บันทึกเพิ่มเติมต่อท้ายสัญญาก่อสร้าง
สัญญาเลขที่ ๓๒/๒๕๖๘ ลงวันที่ ๒๓ ธันวาคม ๒๕๖๗
(ฉบับแก้ไขเพิ่มเติม ครั้งที่ ๑)

ตามที่สำนักงาน ป.ป.ช. ได้ทำสัญญาจ้างก่อสร้างปรับปรุงอาคาร ๔ ชั้น ๑ สำนักงาน ป.ป.ช. ตำบลท่าทราย อำเภอเมืองนนทบุรี จังหวัดนนทบุรี กับ บริษัท พิชญนนท์ จำกัด เป็นเงินทั้งสิ้น ๘,๔๐๐,๐๐๐.๐๐ บาท (แปดล้านบาทถ้วน) รายละเอียดและเงื่อนไขตามสัญญาจ้างก่อสร้าง เลขที่ ๓๒/๒๕๖๘ ลงวันที่ ๒๓ ธันวาคม ๒๕๖๗ นั้น

เนื่องจากการดำเนินการจ้างก่อสร้างปรับปรุงอาคาร ๔ ชั้น ๑ สำนักงาน ป.ป.ช. ตำบลท่าทราย อำเภอเมืองนนทบุรี จังหวัดนนทบุรี มีความจำเป็นต้องแก้ไขเปลี่ยนแปลงรายละเอียดในสัญญาจ้าง เพื่อให้มีความเหมาะสม สอดคล้องกับข้อเท็จจริงของวัสดุที่มีจำหน่ายในท้องตลาด เหมาะสมกับสภาพพื้นที่ หน่วยงาน และเป็นไปตามหลักวิศวกรรมที่ดี โดยผู้รับจ้างไม่คิดค่าใช้จ่ายในการดำเนินการเพิ่มเติม

Apr 25.
บริษัท สยามมونت จำกัด
PHISANUMONT COMPANY LIMITED

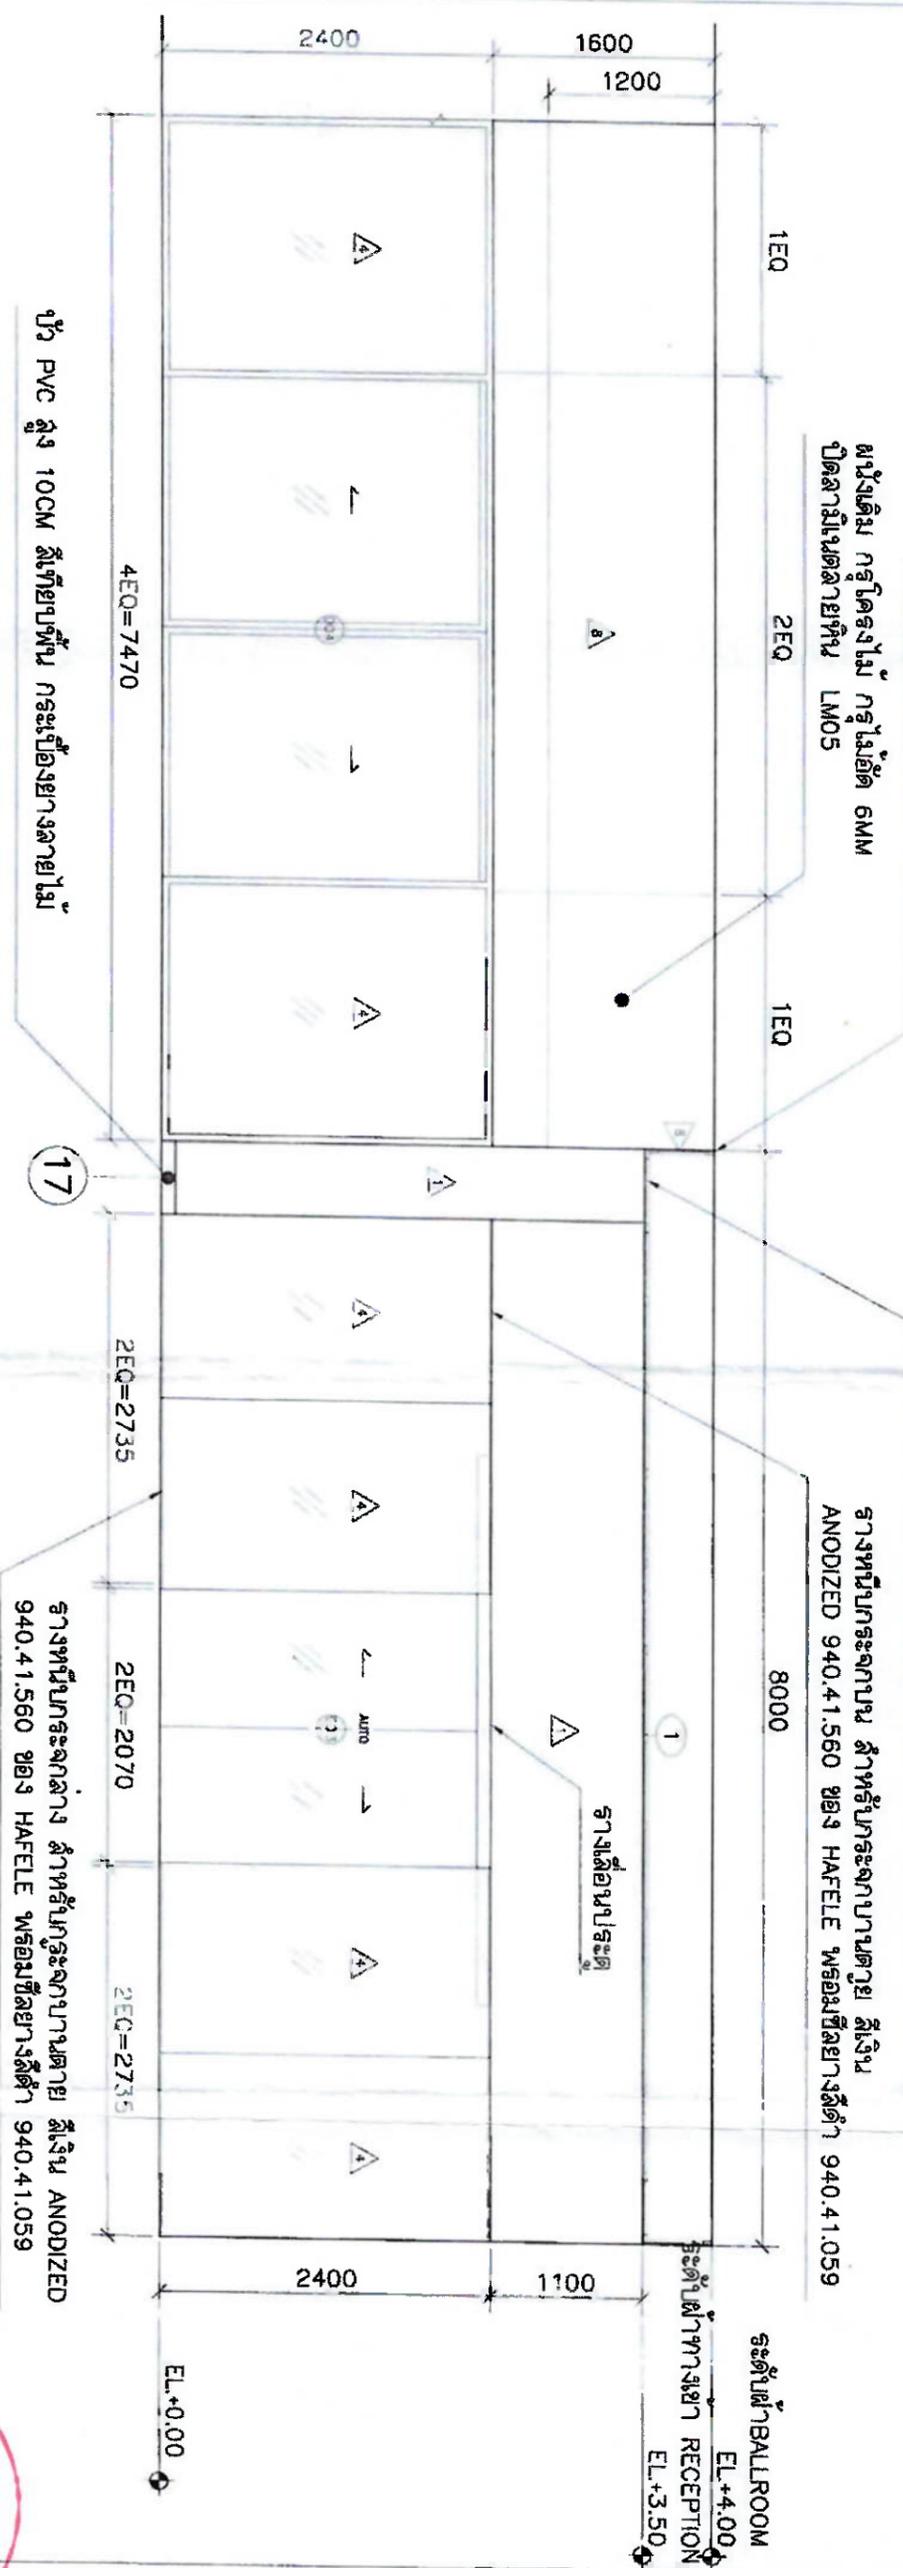
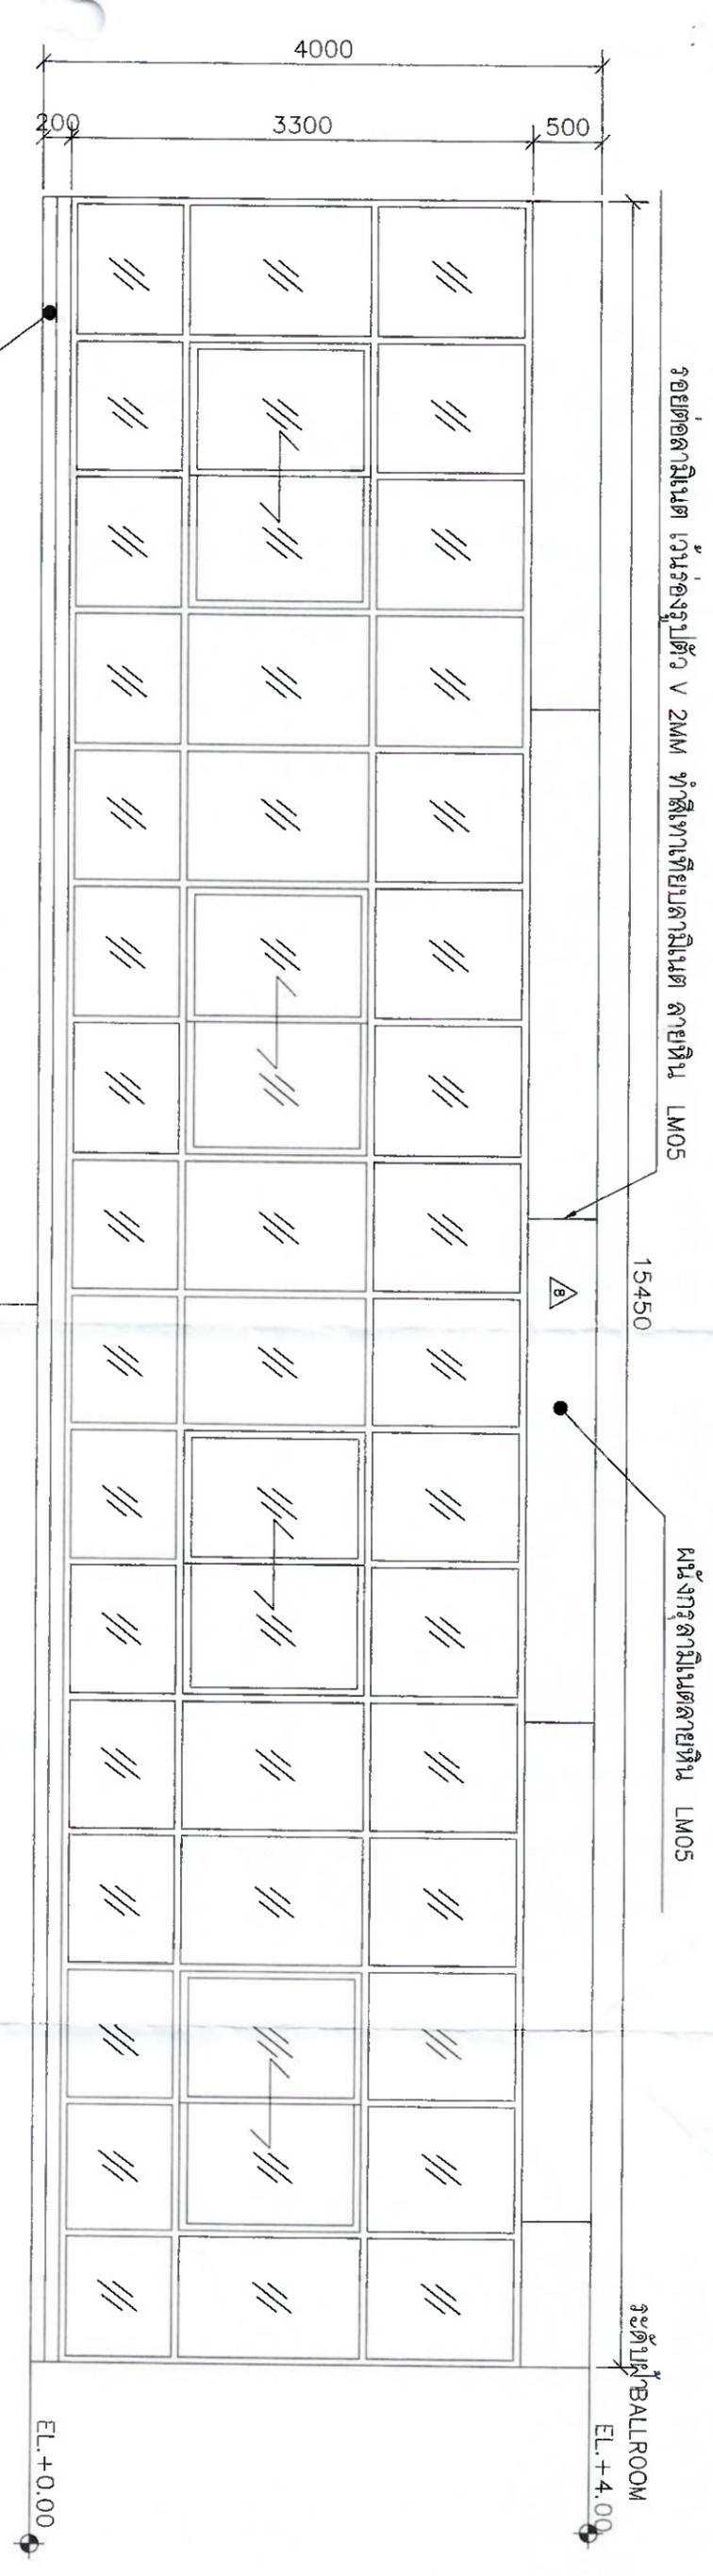
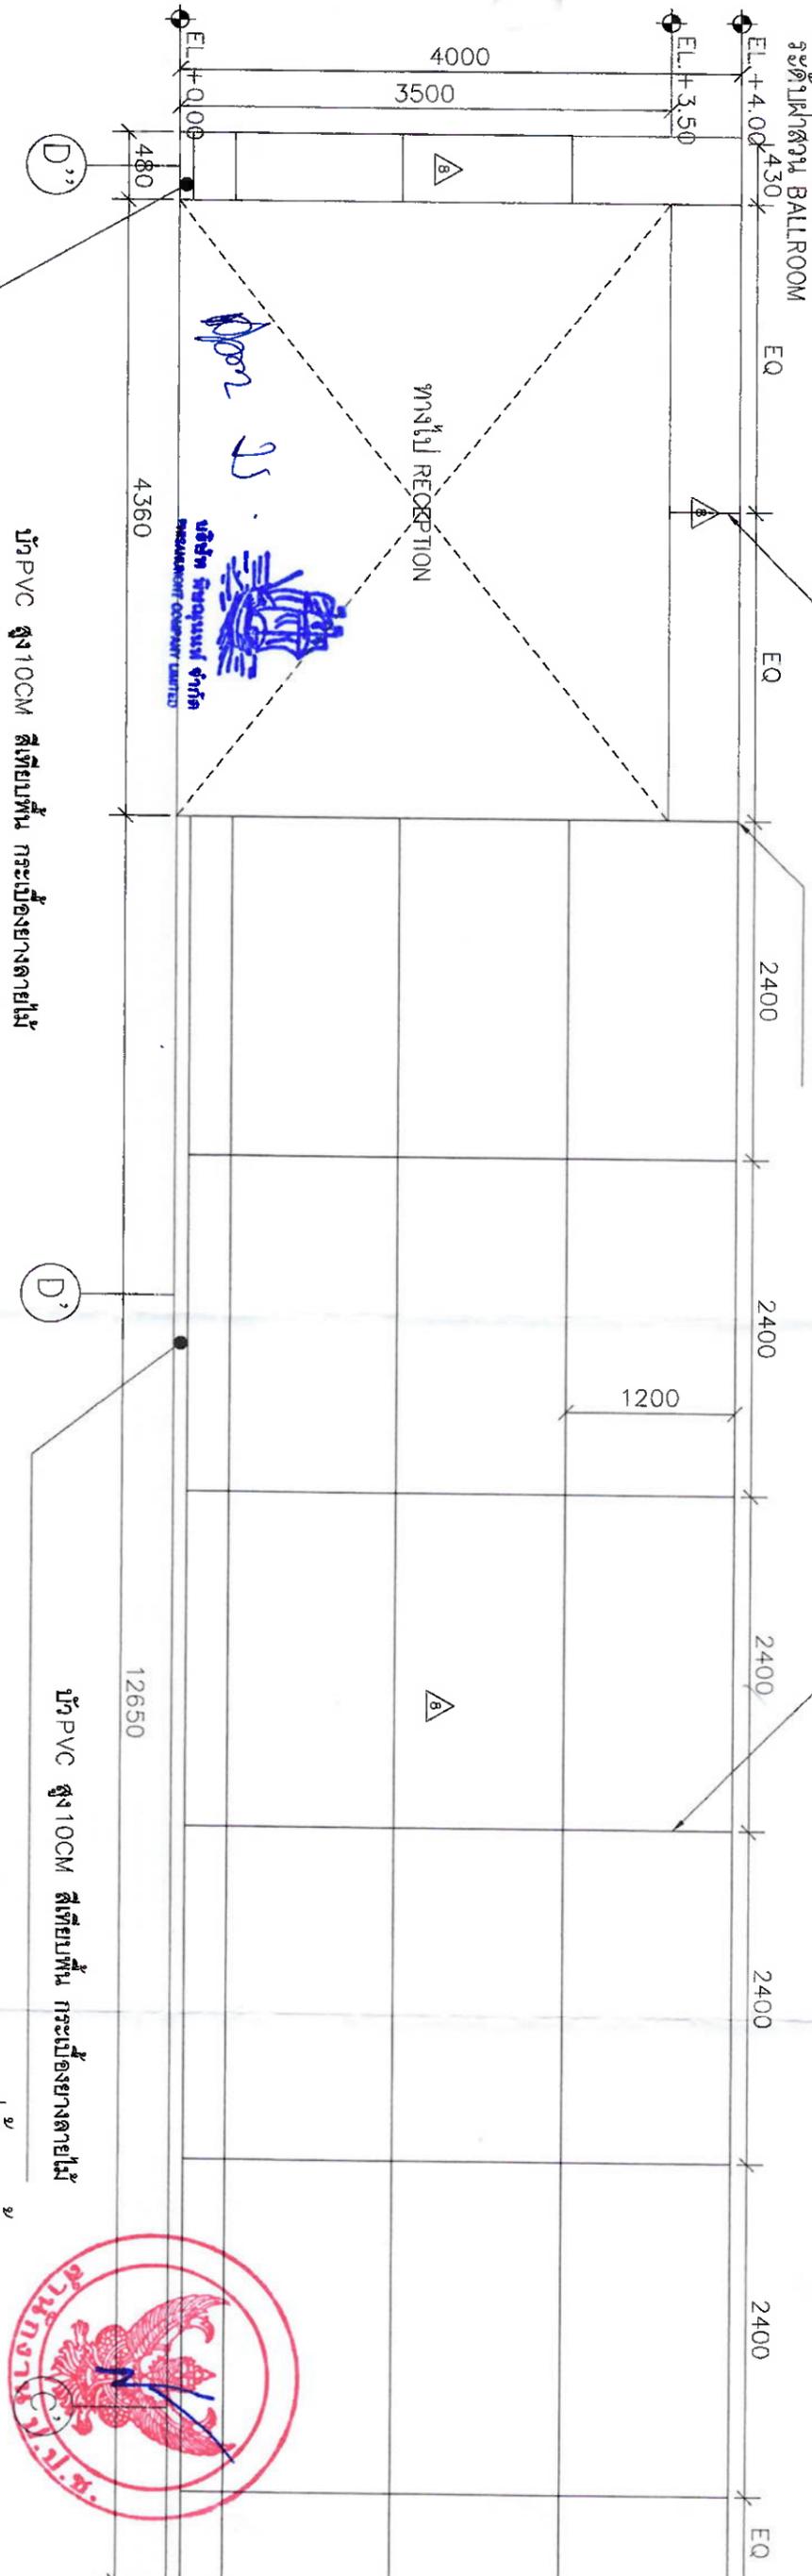
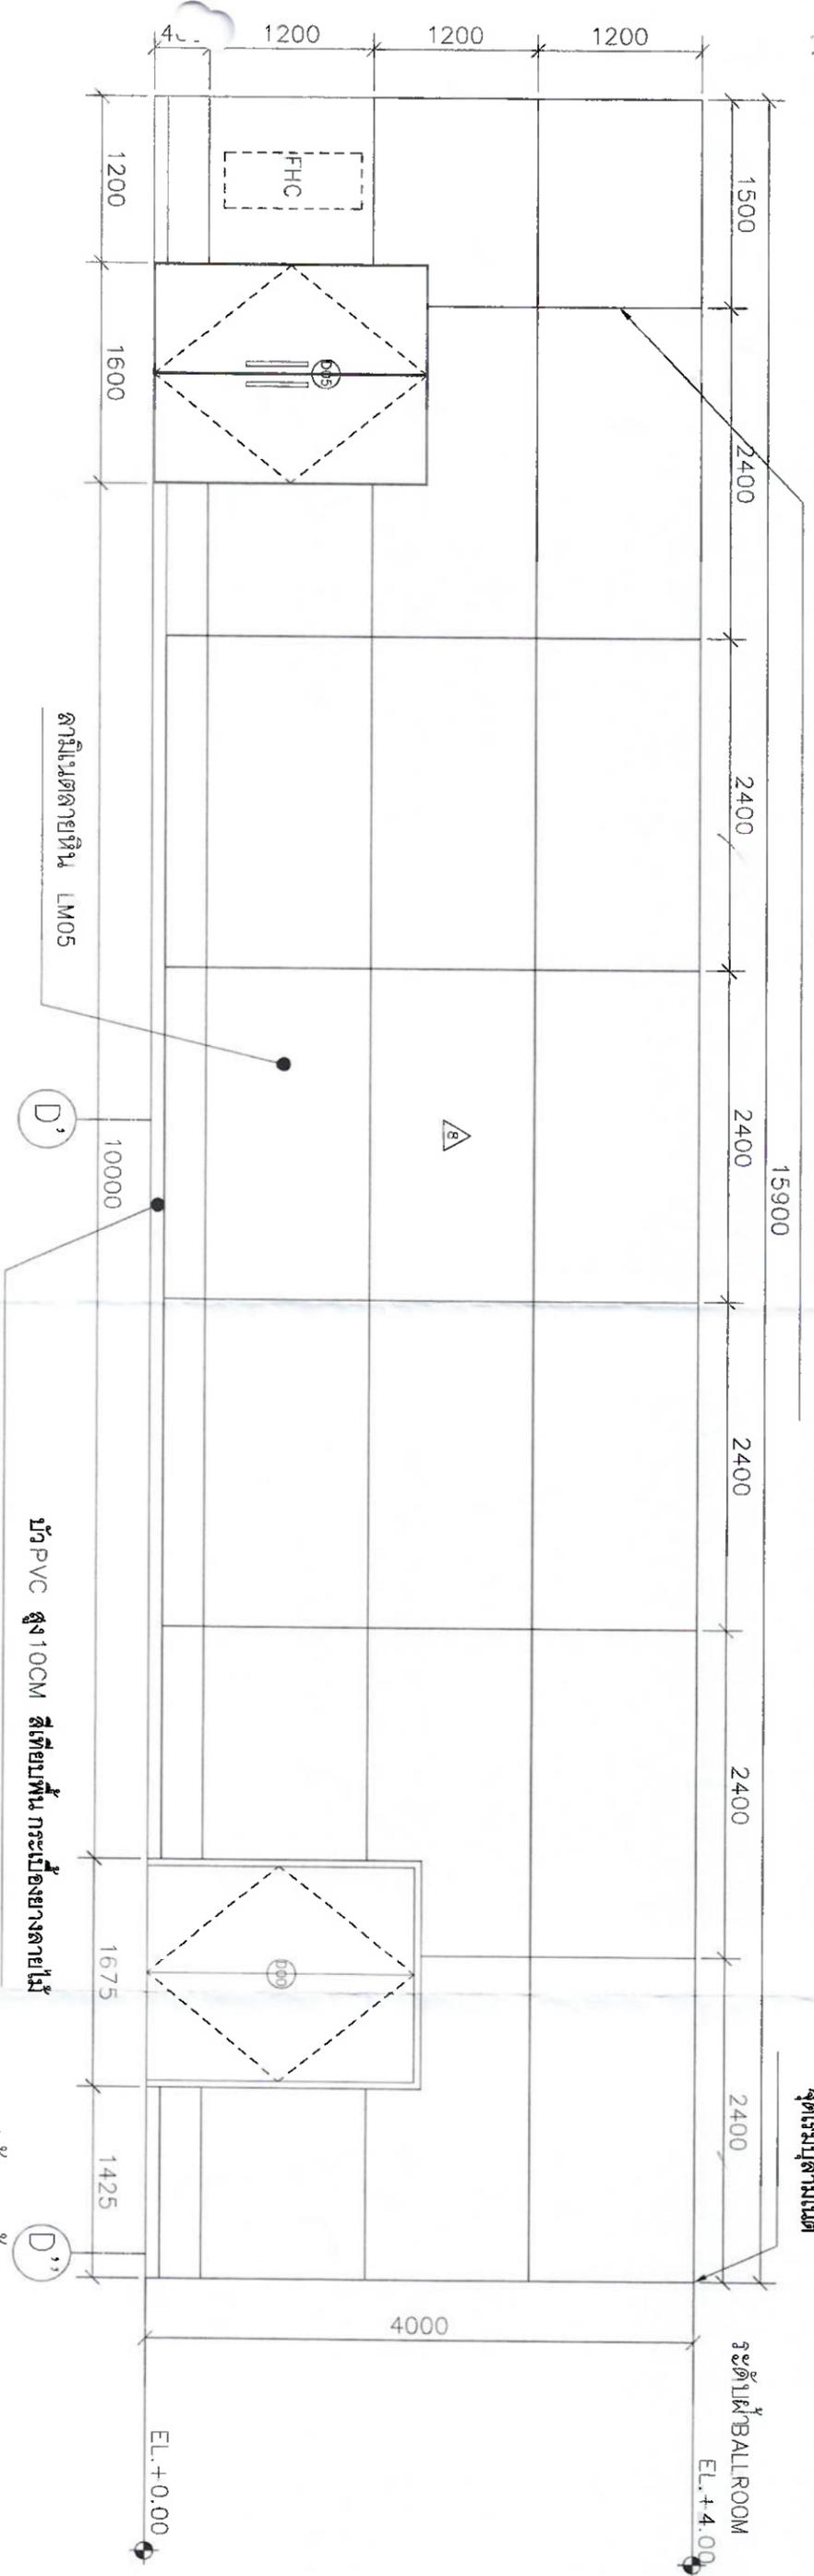
๒. เปลี่ยนแปลง งานผนังไม้ ๘.๘ ติดแผ่นลามิเนตลายหิน LMo๕ ห้อง BALLROOM (แบบ A๓๒๐๔-A๓๒๐๗) จากเดิม ระยะเวลารอยต่อแผ่นลามิเนต ๑,๒๐๐ x ๓,๖๐๐ มิลลิเมตร เปลี่ยนเป็น ระยะเวลารอยต่อแผ่นลามิเนต ๑,๒๐๐ x ๒,๔๐๐ มิลลิเมตร (แบบ Shop drawing งานผนังไม้ ๘.๘ ห้อง BALLROOM)

บริษัท พิษณุพนธ์ จำกัด ได้มีหนังสือที่ PSN ๔๗/๒๕๖๘ ลงวันที่ ๑๘ เมษายน ๒๕๖๘ เรื่อง ขอนำส่ง Shopdrawing งานผนังไม้ ผ.๘ ห้อง BALL ROOM ผู้ควบคุมงานได้ตรวจสอบแล้ว Shop Drawing งานผนังไม้ ผ.๘ ห้อง BALL ROOM ที่ผู้รับจ้างเสนอ ได้ปรับระยะรอยต่อลามิเนตลายหิน LM๐๕ ของผนัง ผ.๘ จากระยะ ๑,๒๐๐ x ๓,๖๐๐ มม. ตามแบบ เป็นระยะ ๑,๒๐๐ x ๒,๔๐๐ มม. เนื่องจากแผ่นลามิเนตที่มีจำหน่ายตามท้องตลาดจะเป็นขนาด ๑,๒๐๐ x ๒,๔๐๐ มม. และสอดคล้องกับสภาพพื้นที่หน้างานจริง เห็นควรอนุมัติให้ใช้ในโครงการได้

รอยต่อลามีเนต ใช้น้องรูปตัว V 2MM ทำสีเทาเทียบลามีเนต ลายหิน LM05
